ENSI 22/1280

Gutachten zum Gesuch des Paul Scherrer Instituts zur Bau- und Betriebsbewilligung für die Kernanlage „Stapelplatz Ost“ (OSPA)

Juli 2017

Abb. 8.4-1: Stellplatzkonzept des OSPA-Gebäudes
 rosa: KC-T12/30-Container mit schwacher DL
 rot: KC-T12/30-Container mit höherer DL

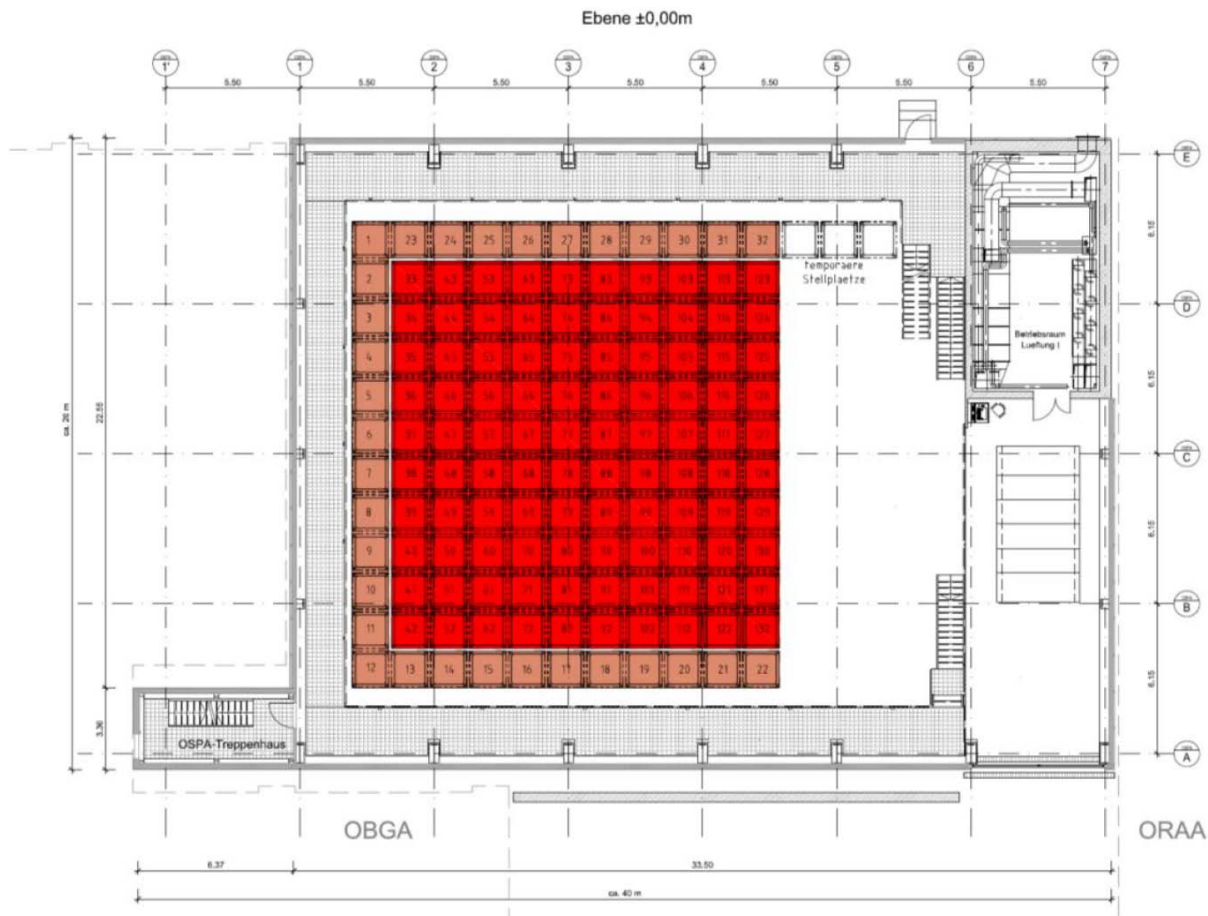
Die Sektion RBE legt für die Betonkleincontainer anhand der individuellen Zusatzdokumentation (IZD) im ISRAM, dem Lagerbelegungsplan sowie dem Einlagerungskonzept die Lagerposition fest (optimierte Einlagerung). Die Lagerbelegung sowie die Ein- und Auslagerung richten sich nach einer optimierten Gebäudeausnutzung sowie der Optimierung des Betriebsstrahlenschutzes innerhalb und ausserhalb des Gebäudes und wird von der Sektion RBE festgelegt. Der Lagerbelegungsplan gemäss Sicherheitsbericht⁶ ist in Abb. 8.4-1 dargestellt.

Die Betonkleincontainer werden auf einer Lagerfläche von ca. 334 m² in einem Raster von 12 x 11 aufgestellt, d. h. pro Lage können maximal 132 Container eingelagert werden. Es ist geplant, zunächst in drei Lagen zu stapeln. Die Lagerkapazität beträgt dann 396 Container. Durch eine vierte Lage von 4 x 9 und 6 x 8 Gebinden wird eine Kapazität von insgesamt 480 Gebinden des Typs KC-T12/30 erreicht. In der vierten Lage verbleiben noch 26 Positionen, die für eine temporäre Lagerung genutzt werden können. Der Abstand der Gebinde untereinander beträgt ca. 10 cm.

Die Betonkleincontainer mit hoher Dosisleistung (DL) werden zwecks Abschirmung im Zentrum des Lagers und Gebinde mit schwacher Dosisleistung an der Peripherie des Lagers positioniert (siehe Abb. 8.4-1).

Im Hinblick auf die Inbetriebnahme (H-4-Freigabe) sind das Stellplatzkonzept, die Annahmebedingungen und das Inspektionskonzept unter Beachtung der diesbezüglichen Erwägungen, Hinweise und Auflagen des ENSI zu ergänzen, zu konkretisieren und in der Technischen Spezifikation Sicherheit (TSS) bzw. im QM-System zu verankern.
